**Wszyscy Wykonawcy
/ Platforma zakupowa**

Dotyczy: PN-81/22 postępowania w trybie przetargu nieograniczonego na **dostawę z wniesieniem i instalacją wyposażenia Pracowni Endoskopowej wraz z przeszkoleniem personelu w ramach projektu pn. Budowa Centralnego Zintegrowanego Szpitala Klinicznego w Poznaniu - centrum medycyny interwencyjnej (etap I CZSK).**

W związku z pytaniami dotyczącymi prowadzonego postępowania, Zamawiający, zgodnie z art. 135 ust. 2 ustawy z dnia 11 września 2019 r. Prawo zamówień publicznych (Dz. U. z 2022 r., poz. 1710 ze zm.) udziela odpowiedzi:

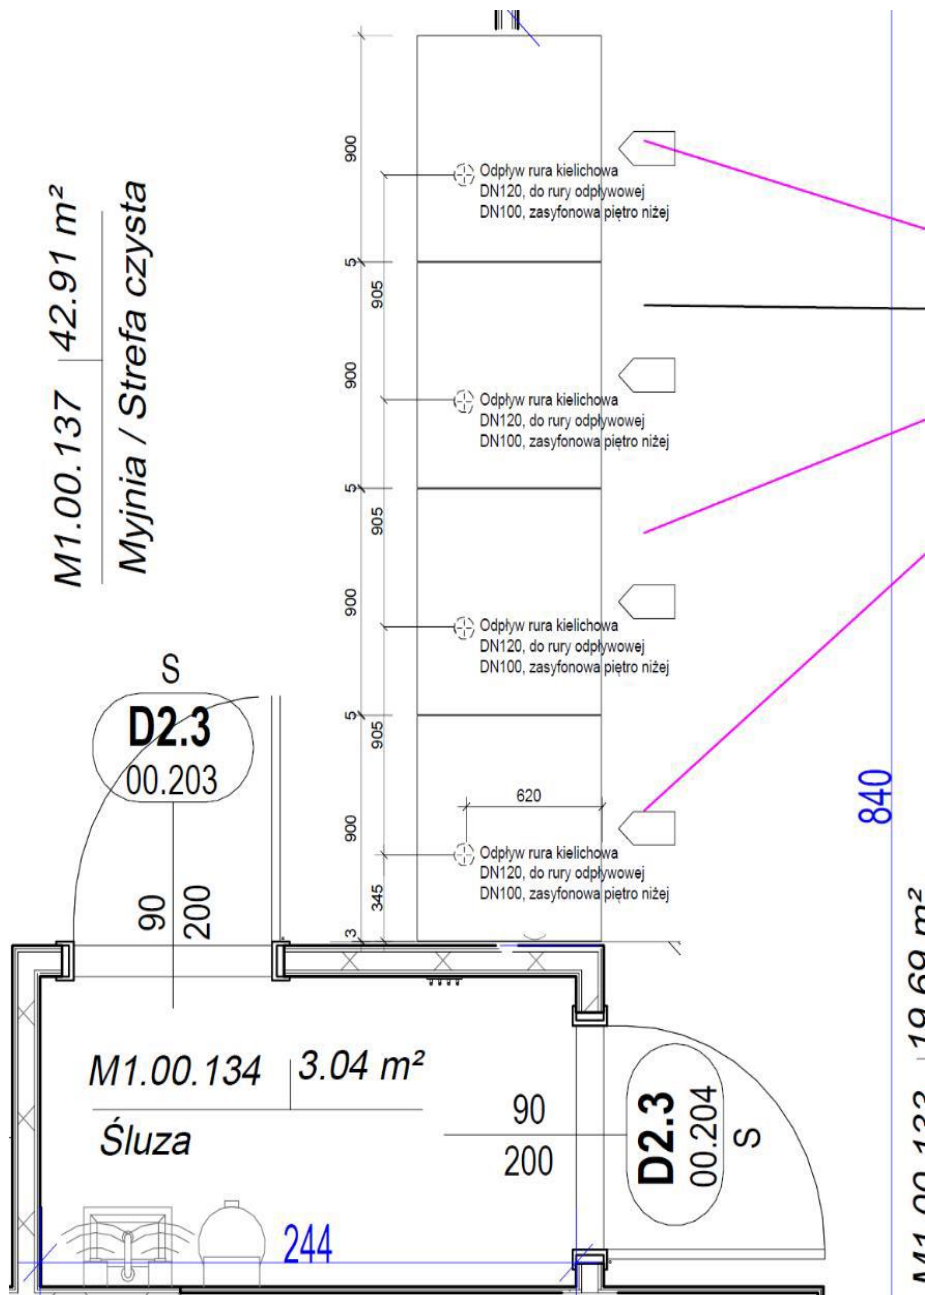
Pytanie nr 1, dot. myjnie przelotowe:

Zaoferowane myjnie endoskopowe wymagają odpowiednio umieszczone odpływy pod nimi. Z uwagi na konieczności wykonania otworów dla instalacji odpływowej na etapie budowy, prosimy o potwierdzenie, iż instalacja odpływowa zostanie wykonana przez inwestora zgodnie z wytycznymi otrzymanych od oferenta.

W naszym przypadku, oznacza to wykonanie otworów zgodnie z załączonym plikiem/poniższym rysunkiem.

Zamawiający nie przygotowuje miejsc montażu zgodnie z wytycznymi otrzymanymi od Wykonawcy. Zamawiający wskazuje, że do SWZ dołączony został projekt miejsc montażu z zaznaczonymi typami przygotowywanych przez Warbud przyłączy, gniazd. itp. pod dany typ urządzenia. Wykonawca zgodnie z §1 ust. 12 wzoru umowy musi potwierdzić, że go akceptuje i odbył wizję lokalną. Ponadto wyjaśniam, że w miejscu instalacji urządzeń znajdują się wszystkie niezbędne do podłączenia urządzenia media. Zostały one oznaczone na załączonym do OPZ projekcie. Zgodnie z OPZ Zamawiający zakańcza instalację zaworami, a instalację kanalizacji i wentylacji zaślepkami. Po stronie Wykonawcy (Dostawcy) urządzenia jest wykonanie odcinka od urządzenia do zaworu bądź zaślepki w pobliżu urządzenia. Zamawiający zapewni współpracę z Warbudem w celu optymalnego montażu, podłączenia i instalacji zaoferowanych modeli spełniających wymagania OPZ.
